Informe Consolidado de Solicitud de Aclaraciones, Rectificaciones y/o Ampliaciones Complementario al Estudio de Impacto Ambiental del Proyecto "Ampliación y Mejoramiento del sistema de recolección y tratamiento de las aguas servidas de Panguipulli"

Nombre del Titular : Empresa de Servicios Sanitarios de los Lagos ESSAL
Nombre del Representante Legal : Boris Navarro Alarcón
Dirección : Covadonga 52

El presente Informe Consolidado de Solicitud de Aclaraciones, Rectificaciones o Ampliaciones al Estudio de Impacto Ambiental del proyecto "Ampliación y Mejoramiento del sistema de recolección y tratamiento de las aguas servidas de Panguipulli", contiene las observaciones generadas en virtud de la revisión de la Adenda.

Imagen 1

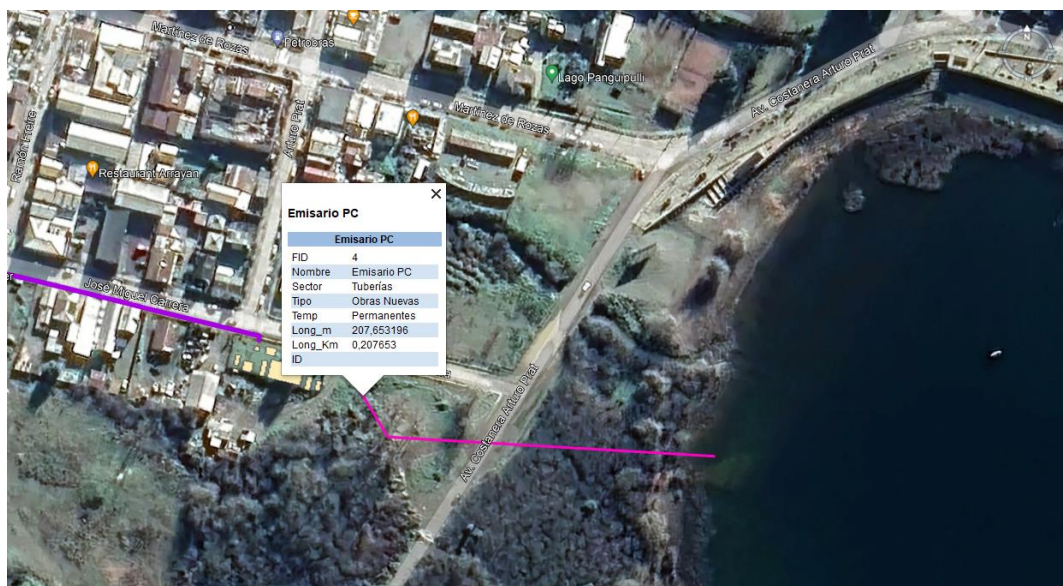
2. En relación al II.2 Ubicación del Proyecto de Adenda, en donde se presenta el layout del proyecto en formato .kmz, al revisar dicho archivo se puede apreciar que existe un emisario desde la PEAS de Prat con Carrera que se dirige al Lago Panguipulli y al leer el tipo de obra se indica que esto sería una obra nueva:

Al respecto, se indica que las obras que se encuentran en evaluación, son las que se presentan en el EIA, de presentar nuevas obras, están deben describirse adecuadamente y evaluar sus impactos para cada una de esas componentes, lo que podría significar una modificación sustantiva de proyecto, de acuerdo a lo establecido en el artículo 92 del RSEIA.
